## 意見書

大阪高等裁判所第11民事部 御中

国立研究開発法人 海上・港湾・港空技術研究所  
港湾空港技術研究所  
地震防災研究領域 領域長

### 1. 美浜原子力発電所は「震源が敷地に極めて近い場合」に該当する

図2 美浜原子力発電所と白木-丹生断層とのおよその位置関係  
(ほぼ南側から見た断面図)

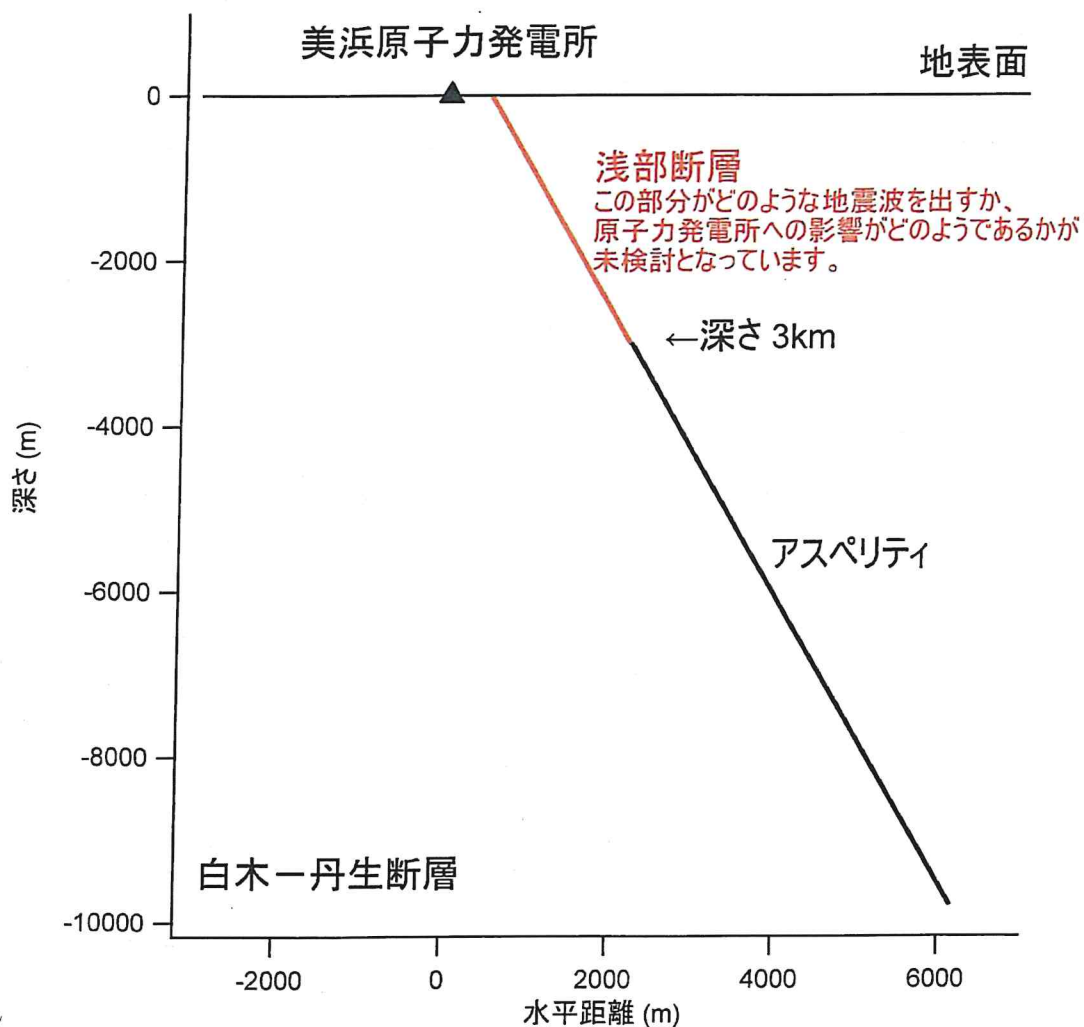
図2に美浜原子力発電所と白木-丹生断層とのおよその位置関係を示します。これはほぼ南側から見た断面図です。基準地震動の策定<sup>2)3)</sup>では、図に黒線で示すアスペリティを含む3km以深の深部断層から地震波が生じることを想定していますが、図に赤線で示す「浅部断層」も地震波を出す可能性があります。そして、浅部断層は図からわかりますように原子力発電所に極めて近いのですから、浅部断層で生成される地震波が、距離が近い分、原子力発電所に大きな影響を及ぼす恐れがあります。したがって、美浜原子力発電所は白木-丹生断層に対して「浅部断層の影響が無視できない場合」すなわち「震源が敷地に極めて近い場合」に該当することがわかります。

図3 美浜原子力発電所とC断層とのおよその位置関係  
(ほぼ南側から見た断面図)

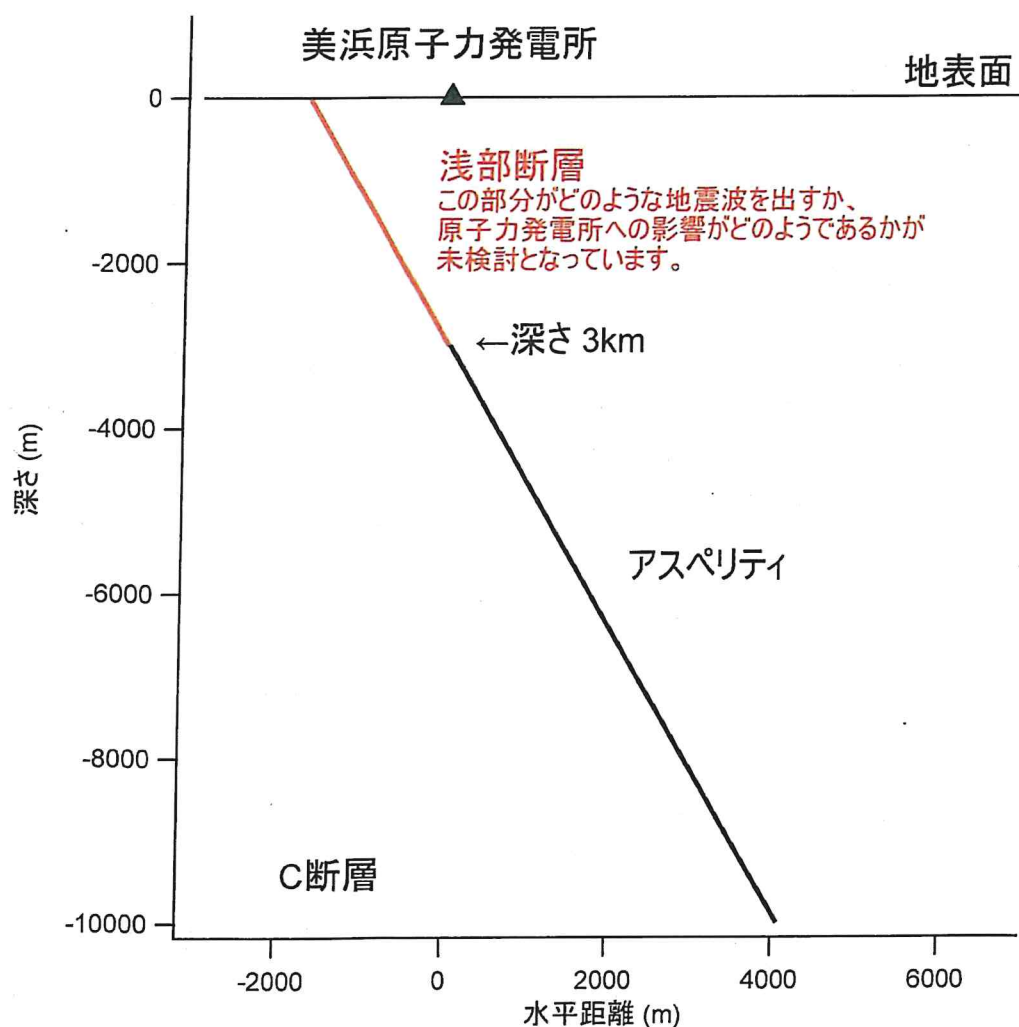
C断層についても同様です。図3に美浜原子力発電所とC断層とのおよその位置関係を示します。基準地震動の策定<sup>23)</sup>では、図に黒線で示すアスペリティを含む3km以深の深部断層から生じる地震波のみを考慮していますが、図に赤線で示す「浅部断層」も地震波を出す可能性があり、原子力発電所に大きな影響を及ぼす恐れがあるため、美浜原子力発電所はC断層に対して「浅部断層の影響が無視できない場合」すなわち「震源が敷地に極めて近い場合」に該当することがわかります。

図5 白木-丹生断層についてアスペリティ上端深さと敷地での地震動の短周期レベルの比（上端深さが3kmの場合に対する比）

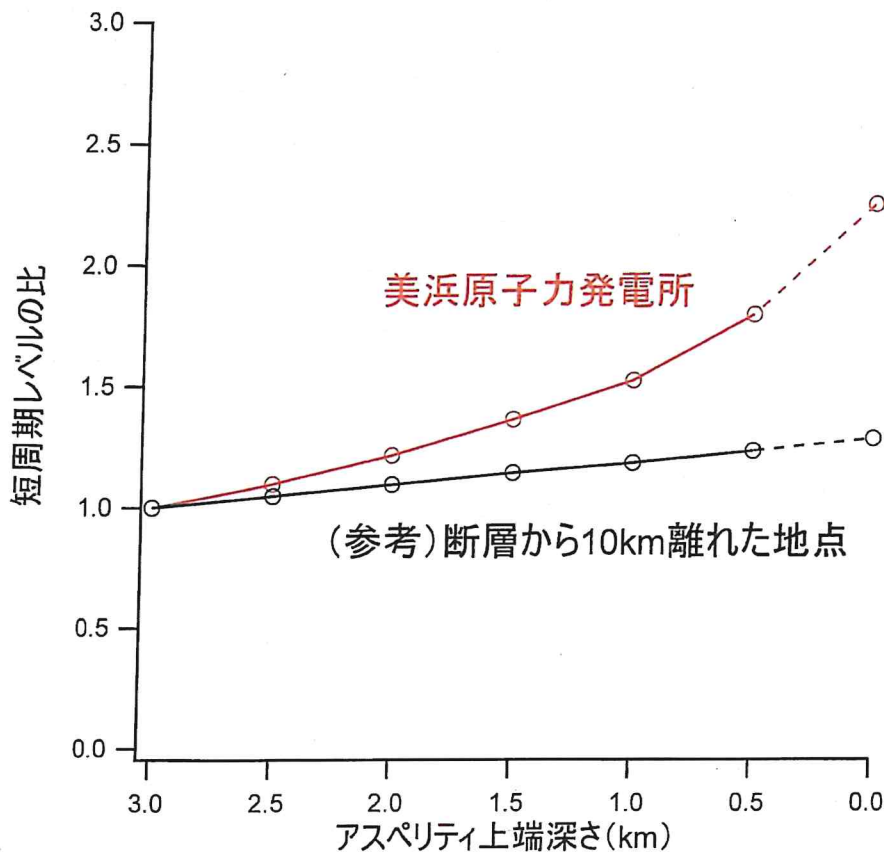
そこで、ここでは、白木-丹生断層について、アスペリティ上端深さは少なくとも 1km 程度まで浅くなる可能性があり、さらに保守性を踏まえると 0.5km 程度まで浅くなる可能性があると考え、アスペリティ上端深さを 3km よりも浅くしていき、敷地での地震動の短周期レベルの 3km の場合に対する比を計算してみました。結果を図 5 に示します。アスペリティ上端深さが浅くなるにつれて、短周期レベルは大きくなっていき、アスペリティ上端深さが 1km の場合は短周期レベルが 3km の場合の 1.5 倍程度、アスペリティ上端深さが 0.5km の場合は短周期レベルが 3km の場合の 1.8 倍程度となることがわかります。このように、アスペリティ上端深さが浅くなるにつれて、敷地での地震動の短周期レベルが大きくなり、より大きい地震動が作用することがわかります。すなわち、美浜原子力発電所は「浅部断層の影響が無視できない場合」すなわち「震源が敷地に極めて近い場合」に該当することがわかります。参考までに断層から 10km 離れた地点についても計算していますが、浅部断層の影響は小さいことがわかります。
